Aan: de gemeenteraad van Winterswijk

Betreft: Inspraakreactie Gebiedsvisie Bedrijvenpark Arrisveld

Datum: 10 sept 2026

Intrekgebied Oostelijke kwelzone Korenburgerveen

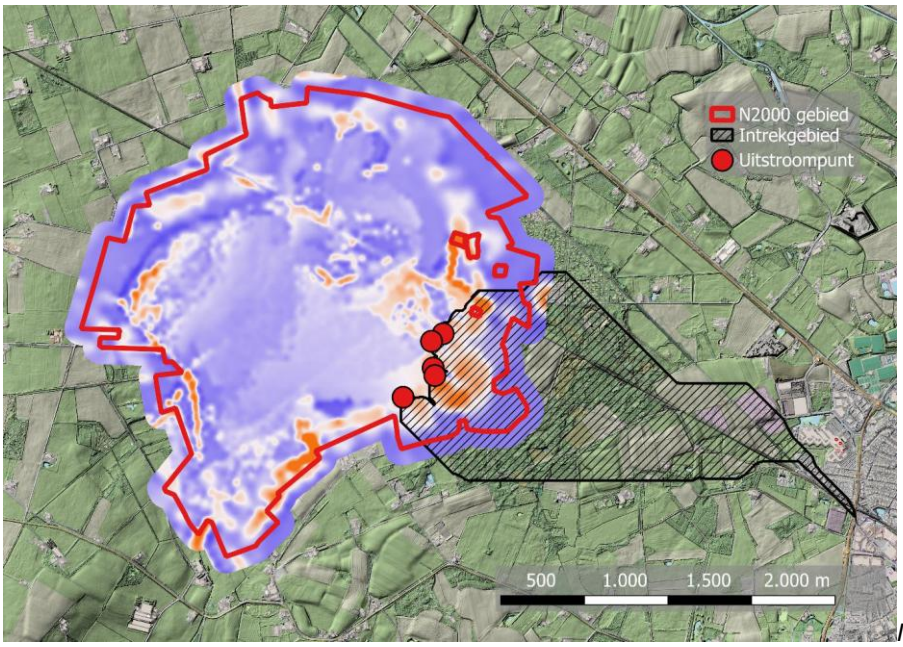
Het recent verschenen '*Onderzoek naar de invloed van de kwaliteit van het grondwater op kwelafhankelijke habitats in het Korenburgerveen"* laat zien dat het **Korenburgerveen hydrologisch verbonden is met een veel groter gebied**. De oostelijke kwelzone van het Korenburgerveen wordt gevoed vanuit een relatief lokaal intrekgebied van ongeveer 190 hectare, gelegen tussen het Korenburgerveen en Winterswijk. Maw; het regenwater dat hier in de grond trekt, stroomt richting het Korenburgerveen en komt daar weer omhoog om bijzondere planten te voeden.

Daarmee is de vraag niet alleen hoeveel water er **op** Arrisveld wordt geborgen, maar vooral: **Wat gebeurt er met de grondwaterstroming** wanneer 16 hectare bedrijventerrein wordt gerealiseerd binnen dit regionale grondwatersysteem?
